Parecer da Relatoria

Comissão de Controle Urbano - CCU
Processo: nº 8105285321

Interessado: Aeroportos do Nordeste do Brasil S.A.

Trata-se do projeto de legalização com reforma do imóvel nº 180 da Praça Ministro Salgado Filho, situado no bairro da Imbiribeira - Aeroporto Internacional do Recife _ Guararapes / Gilberto Freire com RGI nº 55.028 do 1º ofício, localizado na ZDS - Tejipió _ Zona de Desenvolvimento Sustentável – Tejipió de acordo Plano Diretor 2020.

Planta de Locação e Coberta (em vermelho: áreas a serem construídas; em amarelo: áreas a serem demolidas).

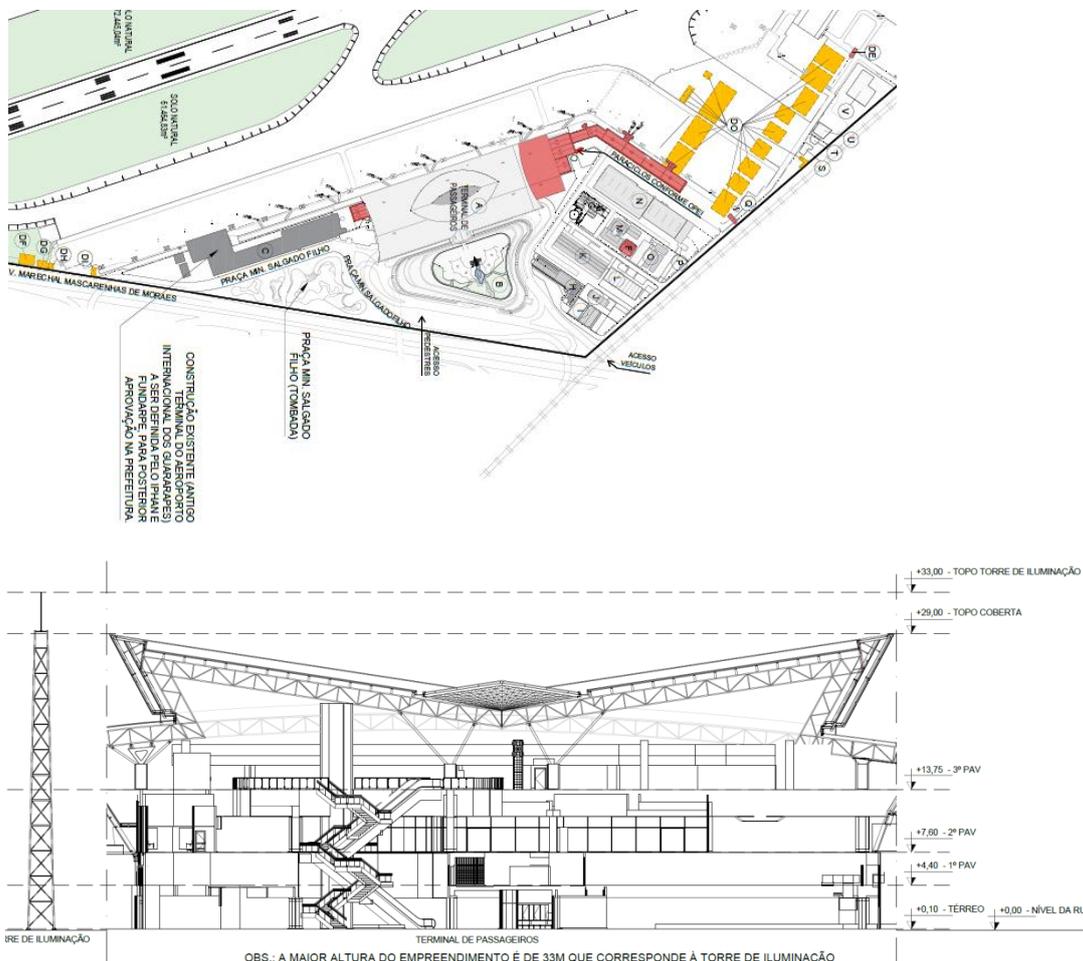
O empreendimento possuirá 109 blocos conforme plantas apresentadas (versão 5).

São previstas nesta fase a ampliação do sistema de pistas, ampliação dos pátios de aeronaves, ampliação do complexo do terminal de passageiros.
